改善箇所説明図

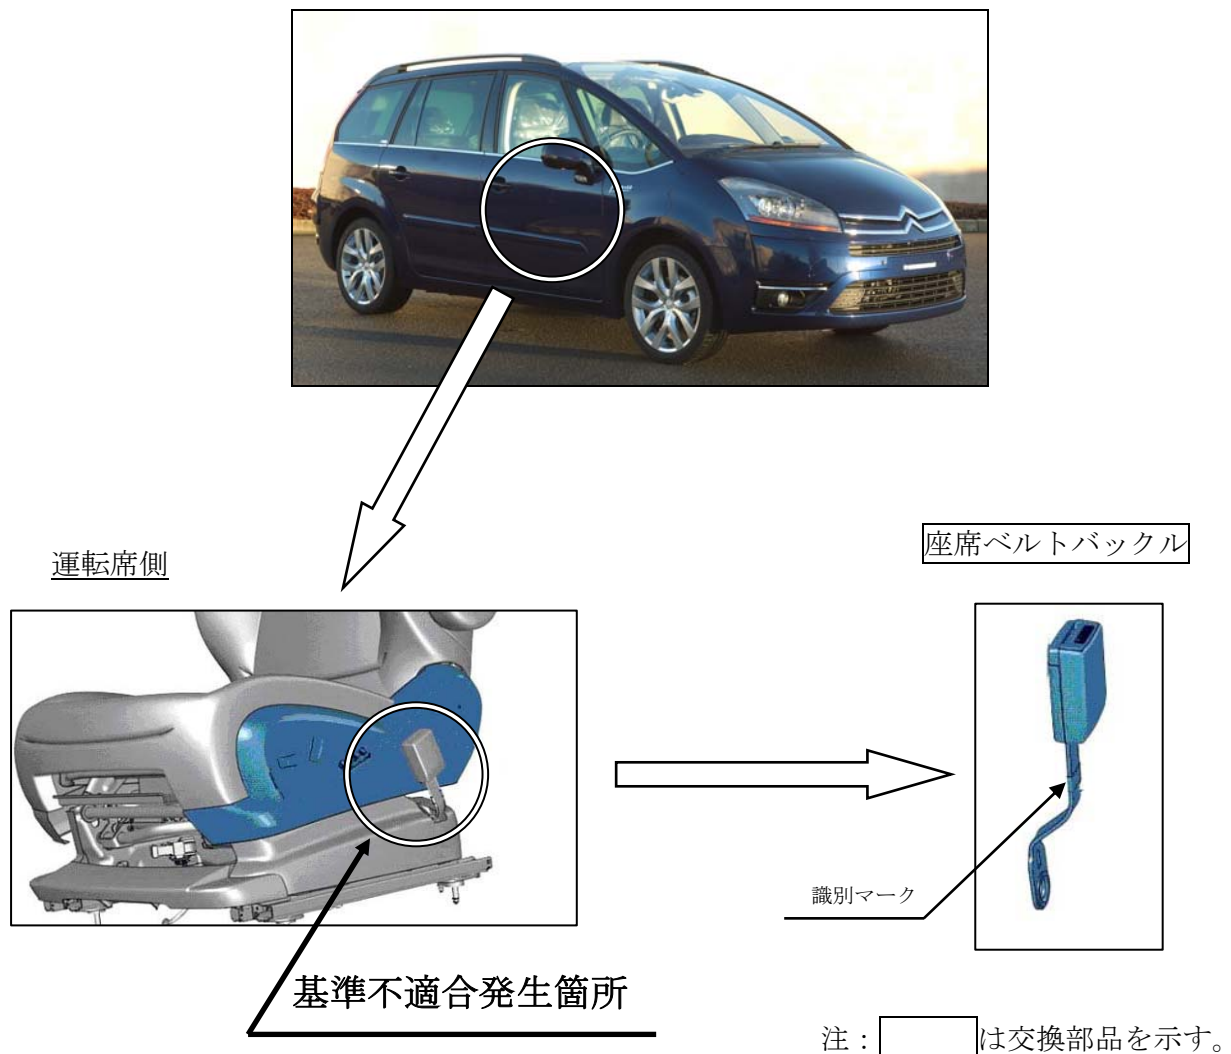
運転者席及び助手席用座席ベルトにおいて、バックルを座席に固定する取付部の強度が不足しているものがある。そのため、衝突時等に大きな荷重がベルトにかかった場合、当該取付部が破損し、乗員を十分拘束することができなくなるおそれがある。

全車両、当該座席ベルトバックルを良品と交換する。

運転席座席ベルトバックルの内側に白ペイントを塗布する。
